Poznań, 15 maja 2018 r.

Dotyczy: Pytania i wyjaśnienia treści SIWZ i zmiany SIWZ do przetargu pn.: „Wykonanie robót budowlanych polegających na budowie hali lekkoatletycznej przy ul. Warmińskiej 1 w Poznaniu”, postępowanie numer PIM/04/18/ZP32/2016-59.

Na podstawie art. 38 ust. 1, 2 i 4 ustawy Prawo zamówień publicznych (zwanej dalej „Pzp”), Zamawiający informuje o pytaniach i wyjaśnieniach dot. treści specyfikacji istotnych warunków zamówienia (SIWZ) oraz zmianach SIWZ w postępowaniu:

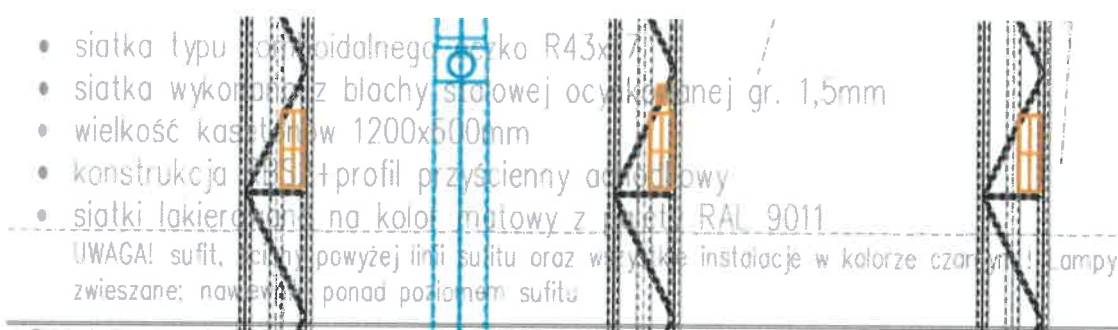
8. W związku z rozbieżnościami na rysunku Aw-01 – wykończenie posadzki prosimy o ujednolicenie opisów z legendą typów posadzek.

Odpowiedź: Nie wskazano rozbieżności.
